Relatório Final de Auditoria Interna nº 004/2022

Ação nº 11 - Avaliação das edificações da UFCG, quanto ao cumprimento dos critérios de acessibilidade arquitetônica previstos em Lei.

Unidade auditada: Prefeitura Universitária.

Figura 04: **Bloco BQ**

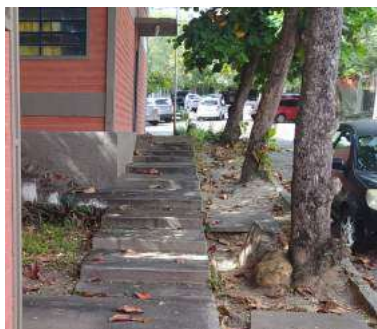
De acordo com análise dos percentuais da dimensão escada, os itens referentes à sinalização visual e tátil no piso, degraus e corrimãos foram os que apresentaram maior índice de inconformidades. É fundamental que o usuário possa identificar em qual pavimento ele ou ela se encontra, de modo que deve haver sinalização tátil, visual e/ou sonora. A mesma informação deve estar sinalizada nos corrimãos. Quanto aos degraus das escadas, é necessário que a sinalização tenha tamanho adequado, localização correta e cor contrastante com o piso. Além de sinalização em cada degrau, é necessário que o usuário saiba quando começa e quando termina a escada, pelo que deve haver também sinalização tátil, instalada no início e no término da escada.

Em rampas e escadas devem ser instalados corrimãos em ambos os lados, os quais devem ser contínuos e estar firmemente fixados às paredes ou barras de suporte. Em relação aos corrimãos, verificou-se que estavam completamente ausentes em 55% dos locais visitados (Figuras 01, 04 e 06); identificou-se também, em alguns locais, ausência de corrimão intermediário (Figura 05), o que constitui descumprimento à norma que estabelece que escadas com mais de 2,4 m de largura (dois metros e quarenta centímetros) apresentem corrimão mediano, ficando no máximo 1,2 metros de largura cada lado. Encontraram-se corrimãos fixados inadequadamente (Figura 3) e ausência ou altura inadequada de guarda-corpo, o que compromete a segurança e a integridade física dos usuários. Identificaram-se também rampas inutilizadas (Figura 02).

Recomendação 01: Que seja instalada sinalização tátil, visual e/ou sonora, com indicação do número dos pavimentos nas escadas que interligam os diversos pavimentos e corrimãos, nos termos do item 5.5.1.3 da ABNT NBR 9050:2020.

Recomendação 02: Que seja instalada sinalização visual nos pisos e espelhos em suas bordas laterais nos degraus das escadas, em contraste com o piso, conforme item 5.4.4.2. da ABNT NBR 9050:2020.

Recomendação 03: Que sejam instalados corrimãos nas rampas e escadas onde estiverem ausentes ou incompletos, conforme dimensões recomendadas no item 4.6.5 da ABNT NBR 9050:2020.

Recomendação 04: Que sejam corrigidos os corrimãos fixados inadequadamente, de modo a garantir condições seguras de utilização pelos usuários.

Recomendação 05: Que sejam instalados corrimãos intermediários ou contínuos, conforme item 6.9.3.5 da ABNT - NBR 9050:2020

Figura 24: Bloco AD

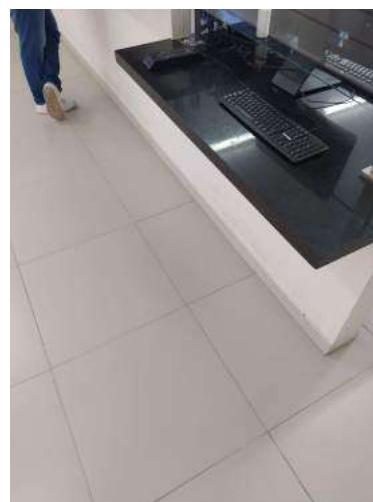
Apenas um dos locais auditados possui sinalização tátil no piso identificando o local do balcão para atendimento de pessoas com restrição visual (Figura 21); os demais não possibilitam (ou dificultam) ao usuário com deficiência visual localizar-se e locomover-se de forma independente até o ponto de atendimento. Outros itens com percentual de inconformidade elevado foram os relacionados às medidas dos balcões, não permitindo a aproximação de pessoas em cadeira de rodas. Apenas um balcão foi considerado acessível (Figura 24) possibilitando a aproximação frontal de pessoas com deficiências motoras e que façam uso de cadeiras de roda. Outras inconformidades encontradas foram a altura inadequada de: maçanetas, quadros de luz, interruptores e janelas.

Recomendação 19: Que os balcões de atendimento passem a cumprir as especificações previstas no item 9.2.1.4 da ABNT 9050:2020.

Recomendação 20: Que os bebedouros, com relação à sua altura e localização, sejam readequados, de modo a permitir aproximação lateral de P.C.R.

Recomendação 21: Que seja feita a adequação dos interruptores, tomadas elétricas, maçanetas das portas, quadros de luz e janelas quanto à altura adequada para alcance de pessoas em cadeira de rodas.

Figura 31: Ausência de corrimão intermediário

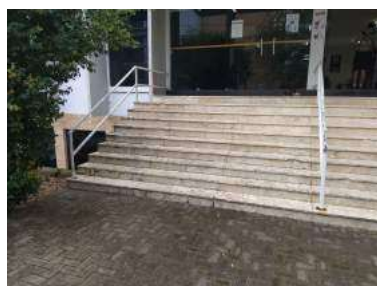
Identificaram-se inconformidades quanto à sinalização dos ambientes, não apresentando piso tátil, tanto de alerta, quanto direcional nas circulações e vias internas e no entorno (Figura 36). O acesso externo à biblioteca, além de não se dar através de uma rota acessível, não possui estacionamento nas proximidades, dificultando o livre fluxo dos alunos e acesso pelos cadeirantes. No que se refere às escadas e rampas, identificaram-se escadas sem corrimãos e/ou guarda-corpos. A Rampa (Figura-32) em caso de pane elétrica ou manutenção, em que não seja possível o uso do elevador, não possui acessibilidade. Destaca-se que o elevador localizado na biblioteca está em desacordo com as normas vigentes quanto às medidas internas adequadas de modo a permitir um usuário com cadeira de rodas fazer a manobra.

Quanto aos corredores e estantes de livros, constatou-se divergência em relação às dimensões exigidas pela norma, o que refletiu ausência de espaços para manobra de P.C.R. (Figura-34). Também identificamos estantes com altura inadequada e existência de barreiras arquitetônicas entre elas (Figura 35).

Recomendação 30: Que seja providenciada a adequação das rampas que dão acesso à Biblioteca, visto que o elevador do bloco apresenta cabina com dimensões inadequadas para o uso de pessoas em cadeira de rodas.
